Для лабораторий, использующих  
Calcium Gen.2,  
на анализаторах **cobas c 111**,  
COBAS INTEGRA 400 plus

Дата: 24.06.2022  
Исх.: 0415/2406/2022  
Ref.: QN-RDS-CoreLab-2022-054

**Уведомление по качеству  
касательно Calcium Gen.2 в сыворотке и моче:  
обновление пределов проверочного диапазона калибровочной кривой  
на COBAS INTEGRA 400 plus и cobas c 111**

ACN 698 - CA2

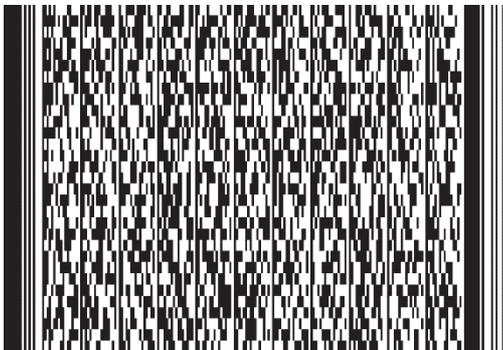
Обновленные Списки штрихкодов (Вер. 02) для методик ACN 698 и для ACN 699 для анализатора **cobas c 111** прилагаются к настоящему Уведомлению по качеству.

Последующие реагенты, начиная с лота 650613 для анализатора **cobas c 111** будут выпускаться с обновленными Списками штрихкодов (Вер. 02) для методик CA2: ACN 698 (образцы сывороток и плазмы) и CA2U: ACN 699 (образцы мочи).

Анализ	Анализатор	Идентификатор теста	Текущие пределы проверочного диапазона кривой для R0	Обновленные пределы проверочного диапазона кривой для R0
CA2	COBAS INTEGRA 400 plus	0-042 (для сыворотки и плазмы)	-0,0044-0,01	-0,0044-0,06
CA2U	COBAS INTEGRA 400 plus	0-043 (для мочи)	-0,0021-0,01	-0,0021-0,06
CA2	<b>cobas c 111</b>	ACN 698 (для сыворотки и плазмы)	-0,0044-0,01	-0,0044-0,06
CA2U	<b>cobas c 111</b>	ACN 699 (для мочи)	-0,0021-0,01	-0,0021-0,06
